Informe Técnico Expediente 156/18: Adquisición de Tapas y Marcos,
Asunto: rejillas, cajas de boca de riego y trampillones para válvulas enterradas de fundición dúctil. **Fecha:** 26 / 10 / 2018
Autor: Miguel Ángel Caro López
Puesto: Jefe de Contratación y Gestión de Almacenes
Unidad Funcional / Centro de Trabajo: Depto. Contratación y Gestión de Almacenes / División de Compras y Logística / C.T. Escuelas Pías

El expediente **156/18** soporta la *CONTRATACION DEL SUMINISTRO DE TAPAS Y MARCOS, REJILLAS, CAJAS DE BOCA DE RIEGO Y TRAMPILLONES PARA VÁLVULAS ENTERRADAS DE FUNDICION DUCTIL (2018-2020)*, para atender las necesidades de Emasesa.

Requisito Técnico en pliego:

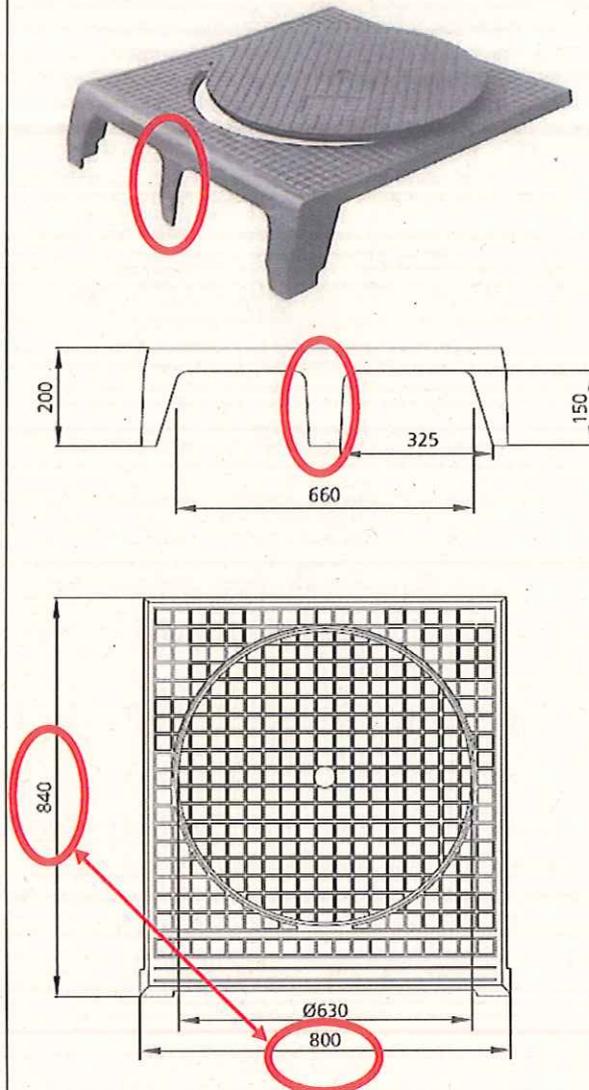
En concreto, el licitador presenta al material 3, (200161) CONJUNTO T/CIRC C/CUAD TRAGADERO TIPO T, el conjunto Benito NORTE (TR8080) que no cumple el requisito establecido en pliegos de tener un "diseño y dimensiones según plano de detalle 3 (PD 005 12-Rev.5 11.03 *Imbornal Mixto Rejilla-Buzón con Registro / Tipo II*), conforme al detalle identificado en el siguiente cuadro:

El material ofertado tiene una pata adicional en el tragadero, que no se establece en el pliego técnico (además de no ser de cerco cuadrado, sino rectangular (840x800))

Se da la circunstancia de que un material similar de Benito Urban fue rechazado por idéntico motivo en la licitación anterior de estos materiales (Expediente 192/13)
